## Zápis ze závěrečné porady dne 29.8.2019

**Stavba:** Kamerový systém v žst. Opava východ  
**Stupeň:** DSP

## Zápis z místního šetření dne 10.9.2019

Příloha: zakres umístění kamer na fotografii

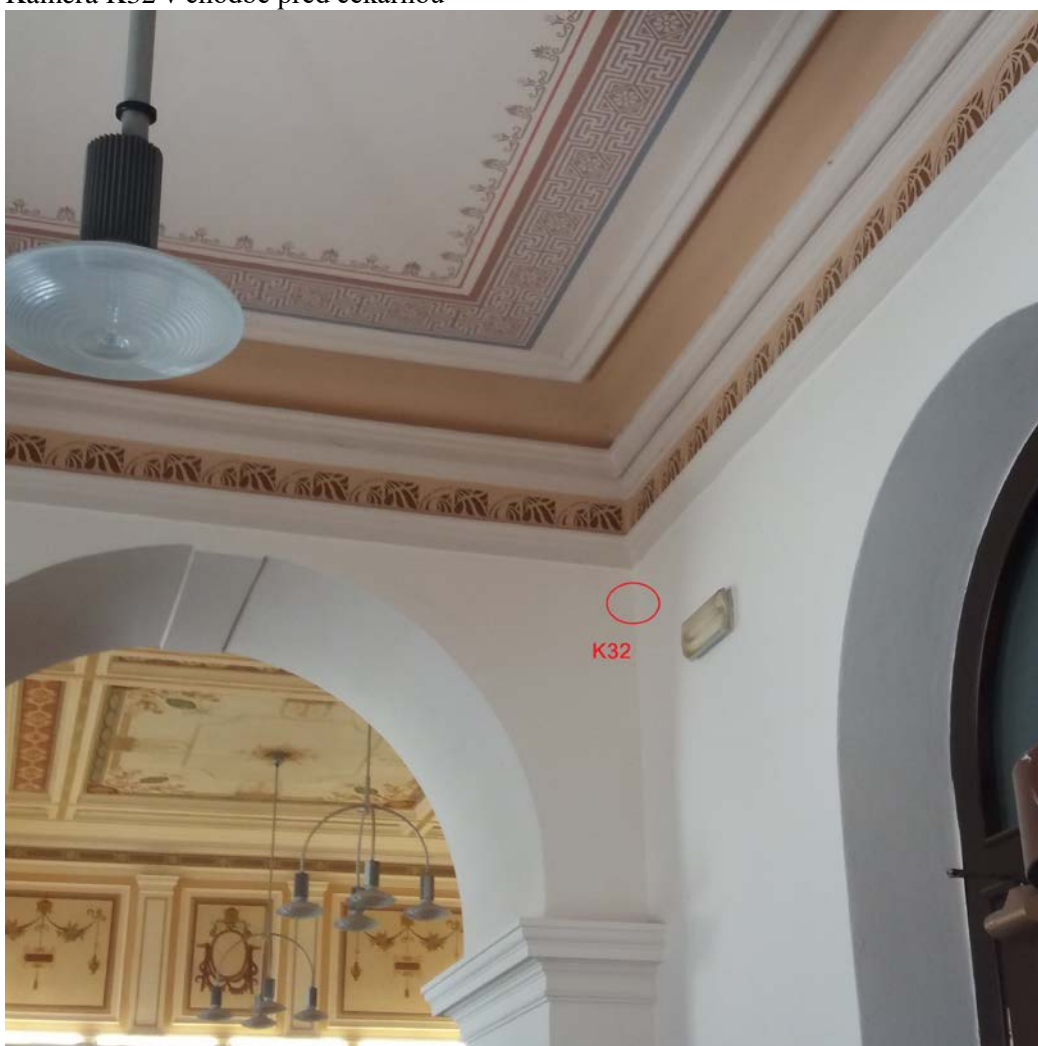
V hale budou umístěny dvě kamery v rozích nad římsou (K33, K34). ~~Trasy kabelů povedou v elektroinstalační trubce pod omítkou nad římsou haly.~~ Kabely ke kamerám ve vestibulu na římsu, budou uloženy v instalační trubce, ale volně na římsu, bez zasekání do omítky. (zpracována připomínka SPS)

Kamera v chodbě před čekárnou (K32) bude umístěna pod římsou pod stropem.

Kamery pro NAD budou umístěny venku na budově nad římsou (tj. cca ve výšce stropu 1.NP). Kamery nebudou tmavé (černé), je nutné, aby byly co nejméně nápadné (tj. barva bílá, světle šedá apod.).

Kamery K31, K 30 pro oblast náhradní autobusové dopravy

Kamera K33 v hale výpravní budovy

Kamera K32 v chodbě před čekárnou

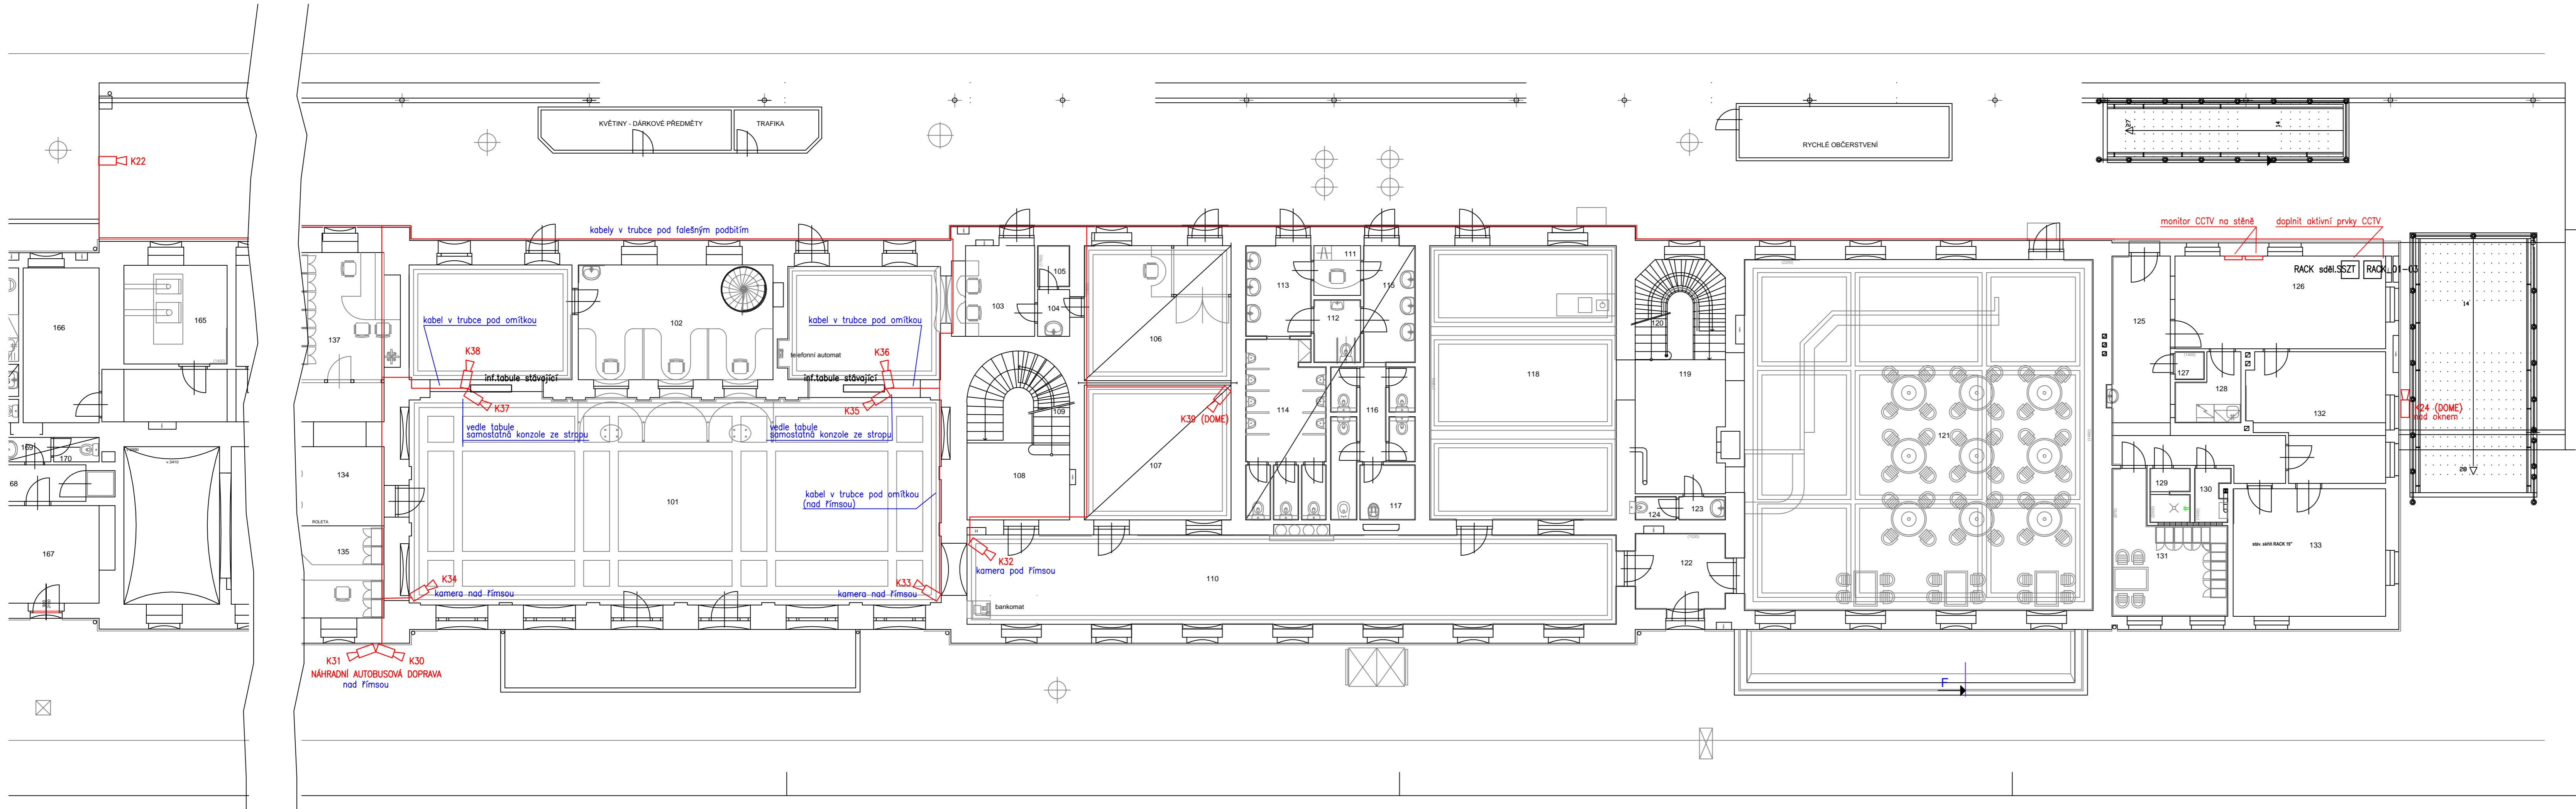
Předmětem místního šetření bylo umístění kamer ve vestibulu výpravní budovy a náhradní autobusové dopravy (NAD), vč. vedení kabelových tras.

Umístění kamer a popis tras je zakreslen na přiloženém výkrese.

Další dvě kamery budou umístěny na vlastní konzoli u každé informační tabule (vždy mimo tabuli). Konzole bude uchycená ze stropu tak, aby i s instalovanými kamerami nebránila manipulaci (otevření) informační tabule při servisu.

**Pozn:** Po proběhlém místním šetření byla dle požadavku SŽDC doplněna kamera do místnosti čekárny č. 107.
